富山新港火力発電所 LNG 2号機建設計画
環境影響評価方法書についての
意見の概要と事業者の見解

令和7年10月

北陸電力株式会社

環境影響評価方法書について述べられた意見の概要と事業者の見解

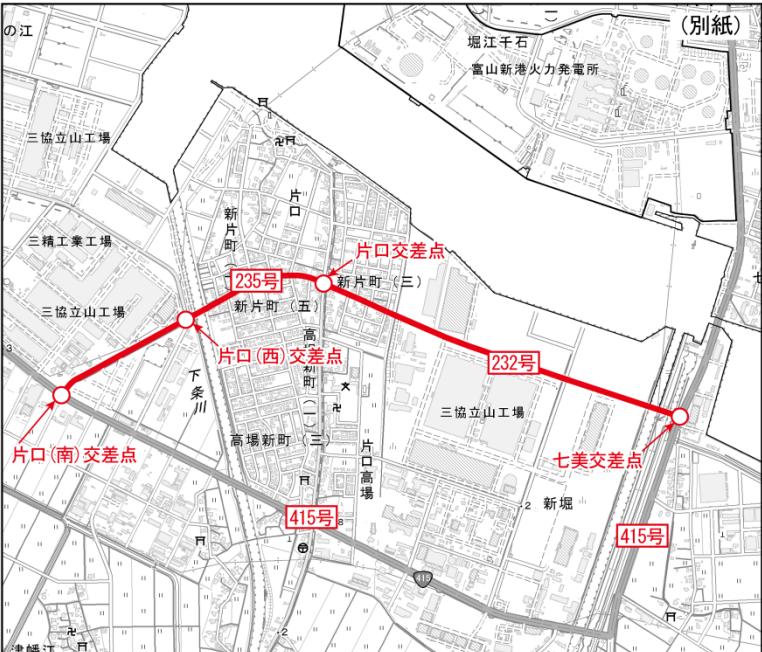
No.	意見の概要	事業者の見解
9	<p>発電所の建設工事中は勿論、運開後においても、必要資機材等の運搬には、現在縦覧中の標記環境影響評価方法書 2-14 (16) 頁「第 2-2-7 図 主要な交通ルート」に記載の経路（8 号線→472 号線→415 号線→発電所）の使用を徹底願います。</p> <p>特に別紙の経路【片口（南）交差点から片口（西），片口交差点を通り七美交差点に至る 235 号線及び 232 号線】については、道路基盤が弱く、大型車両の通行による道路の沈下振動、騒音障害が、現在も甚だしいことから、415 号線と平行に走れるからといって安易に通行しないよう、「415 号線の通行」を業者へ徹底願います。</p>  <p>事業者追記：上記の図は提出された意見書に添付された図より、当社にて作図したものである。</p> <p>上記の地図は、国土地理院発行の電子地形図 25000 を加工し、作成したものである。</p>	<p>資機材等の運搬経路に関しては、環境影響評価方法書に記載のとおり、主要な交通ルートの利用を工事関係者に指導します。</p> <p>工事関係者に対しては県道 235 号線及び 232 号線を運搬経路として使用しないよう、定期的に周知し、地域住民の皆さまの生活への影響を最小限に抑えるべく、環境保全に十分配慮して事業を進めてまいります。</p>
